**PIANO DI RECUPERO RELATIVO ALL'AMBITO N. 2  
DELLA ZONA B DI RECUPERO R 8.11  
(AREE SITE TRA LE VIE GALLARATE E CEFALÚ)**

**VALUTAZIONE AMBIENTALE STRATEGICA**

**PARERE MOTIVATO DELL'AUTORITÀ COMPETENTE**

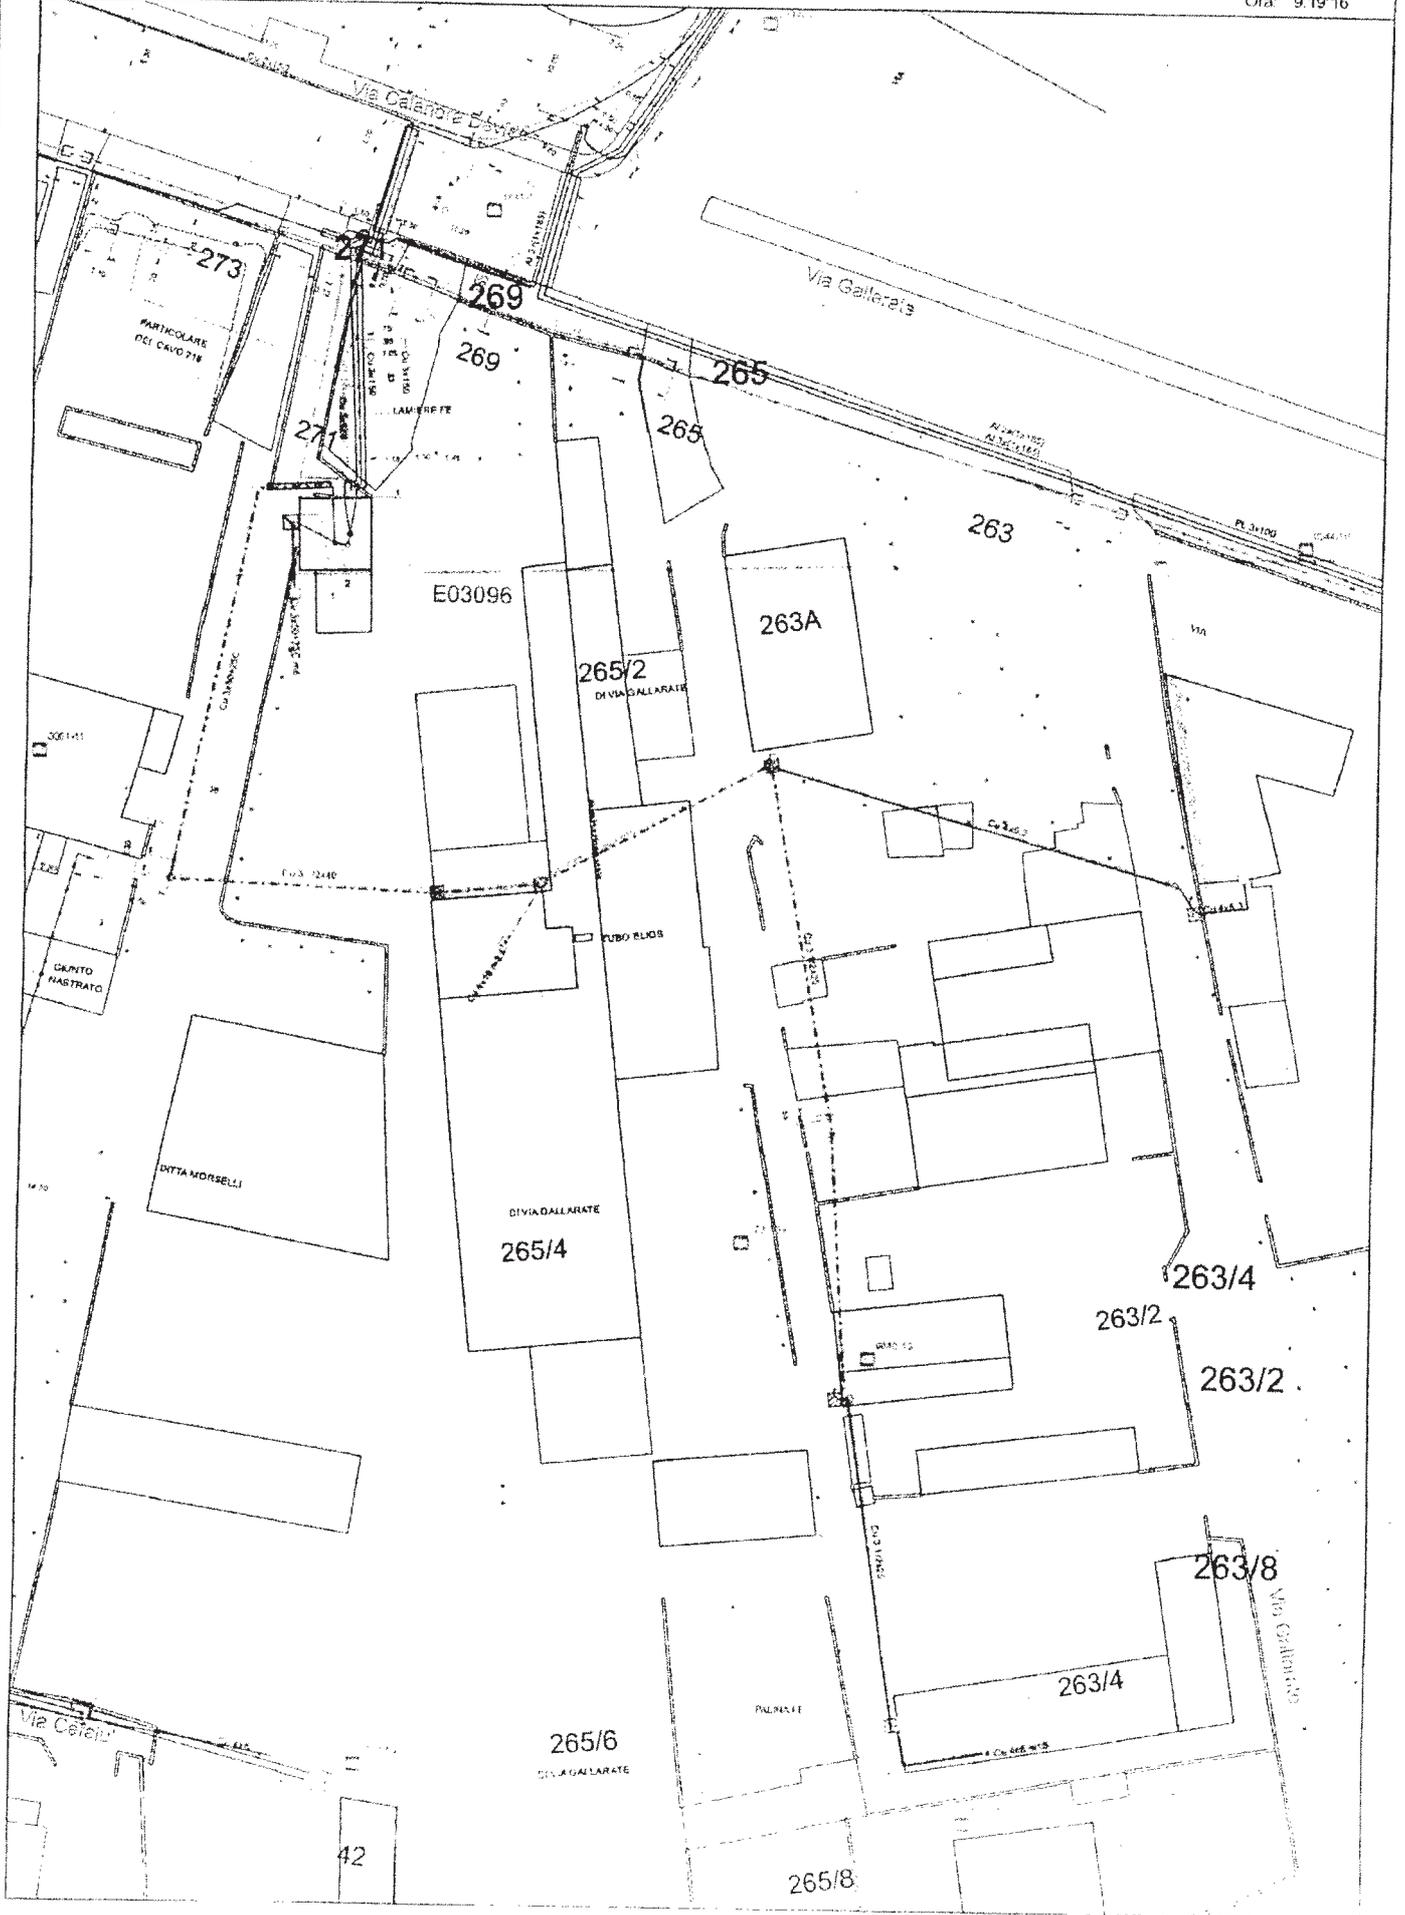
Si allega planimetria (prog. Gas.pdf) nella quale sono stati evidenziati gli interventi già emessi (colore verde) concomitanti con il progetto.

Occorre prestare attenzione alle cabine gas GRU-GRF (N° 97), alle reti gas BP-MP e alle relative camerette valvole esistenti nell'area oggetto di indagine, che dovranno risultare accessibili a lavori ultimati.

Trattasi di ex area dedicata ad attività di marmisti. Sull'area insiste una cabina MT E03096 da cui sono alimentate linee aeree/interrate che si ramificano/alimentano tutta l'area.

Si aggiunge che il cliente dovrà inviare a [prestazionireti.mi@a2a.eu](mailto:prestazionireti.mi@a2a.eu) - fax.0277206987, la richiesta di rimozione/spostamento impianti e delle utenze che alimentano i fabbricati.(prog. Ele.pdf - linea rossa)

La cabina E03096 non può essere rimossa, in quanto essa servirà il cantiere ed ora alimenta utenze esterne, ma è possibile richiedere lo spostamento sempre nell'area interessata.

Inoltre, la cabina alimenta una fornitura fuori dall'area interessata ai lavori (fiorista). L'utenza dovrà essere alimentata con linea esterna all'area.(prog. Ele.pdf - tratto giallo). Occorre disegno tipo.

Nell'area esistono cavi elettrici in media e bassa tensione.

Nell'ambito della sistemazione viabilistica, la costruzione di nuove rotatorie, la ricalibratura delle strade e la posa di nuove alberature interferiranno con i cavi esistenti, pertanto tali cavi dovranno essere spostati relativamente ai nuovi marciapiedi.
